MESURE DE CORRECTION URGENTE SUR LES DISPOSITIFS MÉDICAUX NOTIFICATION IMPORTANTE DE SÉCURITÉ

Objet :	Risque de collision du bras lors du déplacement à distance
Nom commercial du produit concerné :	Accélérateurs C-Series Clinac®, Trilogy®, Trilogy Tx™, Novalis Tx™ ou Unique
Versions concernées :	Versions 7, 8 et 9
Référence / Identifiant FSCA :	CP-05645
Date de la notification :	4-11-2013
Type de mesure :	Correction

Figure 1 – Exemple de zones d'exclusion de la table et du bras

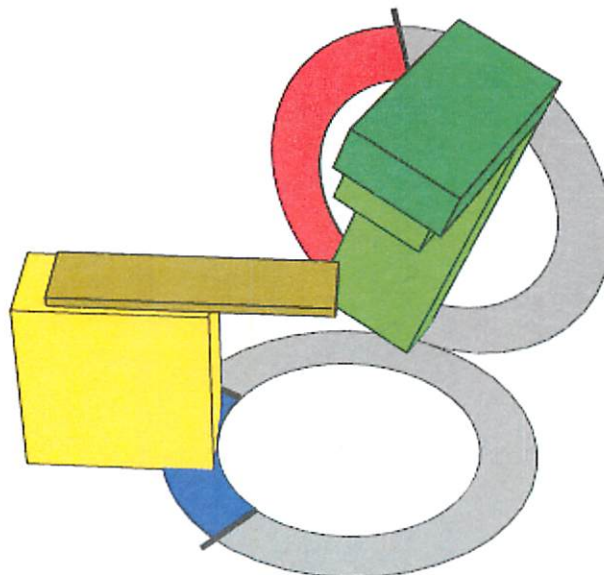
Dans l'exemple de la Figure 1, la table se trouve dans la zone d'exclusion de gauche et le bras se trouve hors de la zone d'exclusion de gauche. La zone d'exclusion de la table est colorée en bleu. La zone d'exclusion du bras est colorée en rouge dans la Figure 1 :

Figure 2 – Zones d'exclusion dans l'échelle Varian

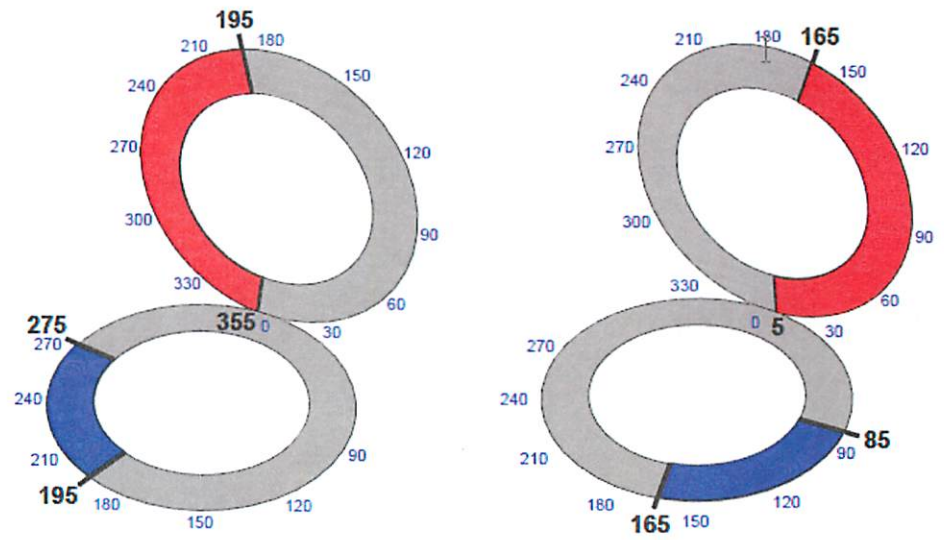
Lorsque l'échelle Varian est utilisée, les **zones d'exclusion** fonctionnent comme illustré à la Figure 2

- Lorsque la table de traitement est pivotée depuis son centre à plus de 15° vers la gauche ou la droite, et que vous déplacez le bras depuis sa position verticale dans la même direction gauche ou droite de plus de 15° mais de moins de 175° .
- Lorsque le bras est situé à gauche ou à droite de sa position verticale de plus de 15° mais de moins de 175° , et que vous déplacez la table de traitement depuis son centre dans la même direction droite ou gauche de plus de 15° .

Figure 3 – Zones d'exclusion dans l'échelle Varian CEI 60601-2-1

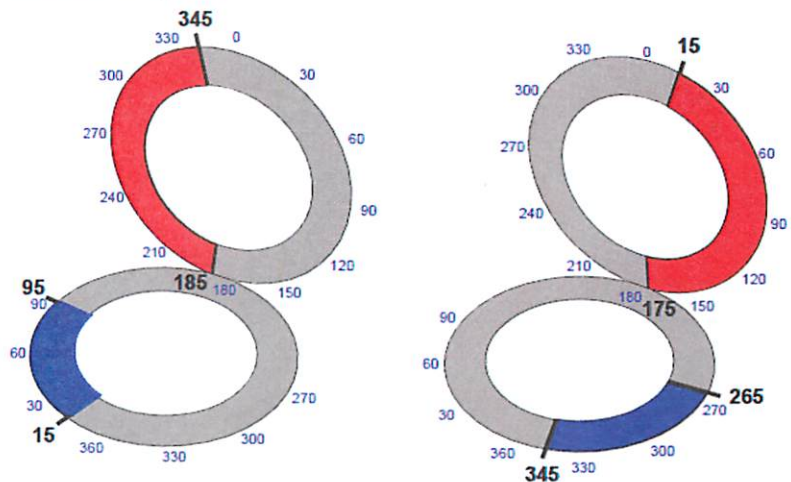
Lorsque l'échelle CEI 60601-2-1 est utilisée, les **zones d'exclusion** fonctionnent comme illustré à la Figure 3

Figure 4 – Zones d'exclusion dans l'échelle CEI 61217

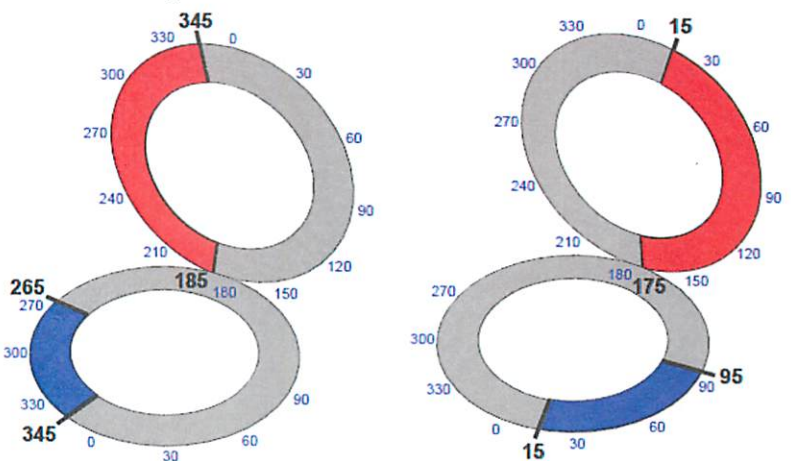
Lorsque l'échelle CEI 61217 est utilisée, les **zones d'exclusion** fonctionnent comme illustré à la Figure 4
